PM-T44 の後継機種は **PM-T45** となります。

外形寸法図

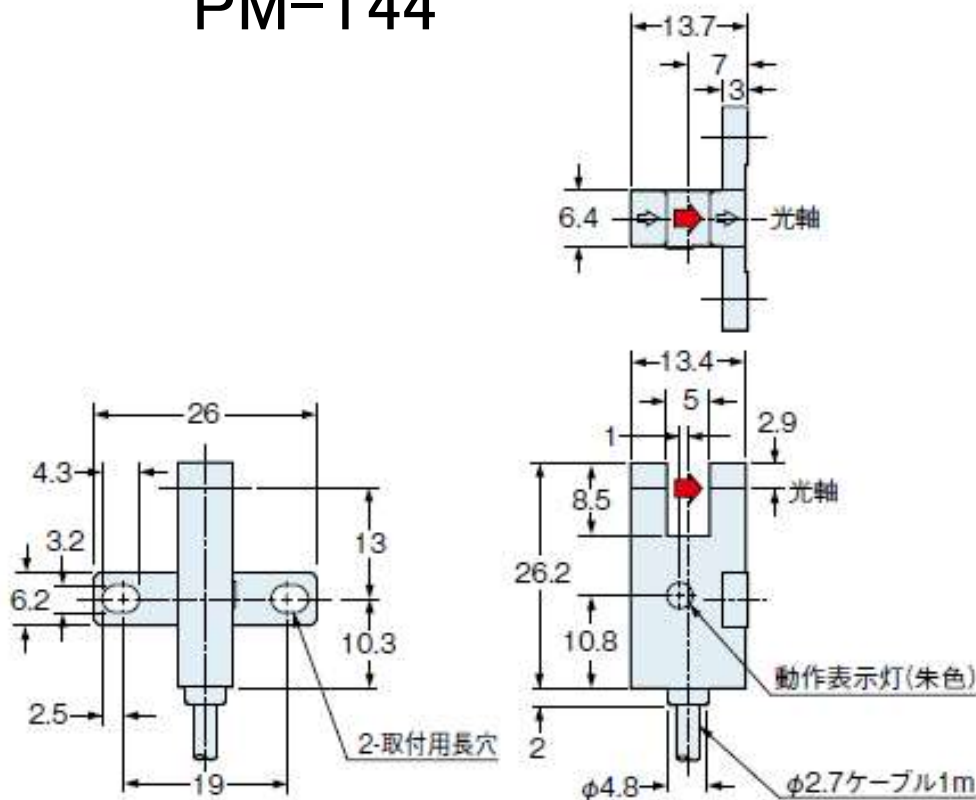
取付面の相違点

- 外形が小さくなります。
- 取付穴、取付穴ピッチは同じです。
- 従来の取付穴が流用でき、そのときの光軸位置も同じです。
